**LAVORI PER IL COMPLETAMENTO DELL'INFRASTRUTTURAZIONE
PORTUALE MEDIANTE BANCHINAMENTO E REALIZZAZIONE DELLA
RETROSTANTE COLMATA TRA IL PONTILE PETROLCHIMICO E
COSTA MORENA EST**

PROGETTO DEFINITIVO

ID_VIP 3870 Istruttoria VIA- Richiesta di integrazioni
prot.n.m_ante.DVA.REGISTRO UFFICIALE.I.0017934.01-08-2018

Integrazione n. 10.1

Figura 5 - Estratto carta Idrogeomorfologica della Regione Puglia - AdBP WebGIS

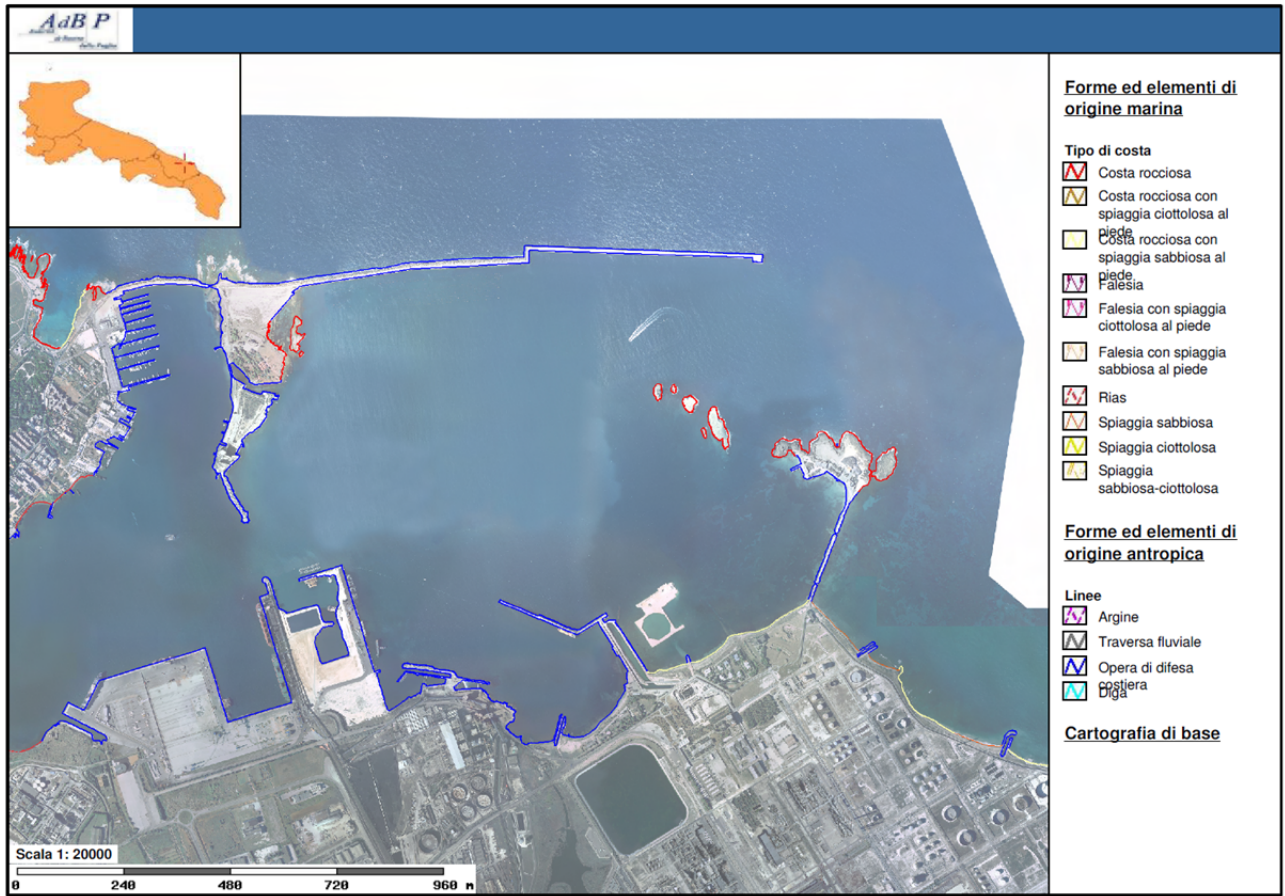
Eseguire uno studio per determinare il corretto dimensionamento delle opere di protezione proposte (lungo la cassa di colmata) e valutare mediante un modello matematico l'efficacia/stabilità e il tempo di vita delle stesse, calcolando e pianificando, inoltre, i futuri necessari interventi manutentivi considerando che l'area della vasca lambisce un'area PG3. Qualora i risultati dello studio non confermassero l'efficacia e la stabilità delle strutture previste nella funzione di protezione della cassa e di tutte le opere connesse in progetto, sarà necessario valutare altre alternative di protezione.

A tal fine si riportano gli estratti della carta Idrogeomorfologica della regione Puglia (**Figura 5**) e quella relativa alla morfologia della costa del 2008 (**Figura 6**), derivati entrambi dal webgis AdBP.

Il tratto di costa, interessato dalla nuova vasca di colmata, nella prima è classificato come "Opera di difesa" (linea blu), mentre nella seconda come "spiaggia ciottolosa" e "spiaggia sabbiosa".

In entrambi i casi il tratto in esame non sembrerebbe rientrare nell'applicabilità del predetto atto.
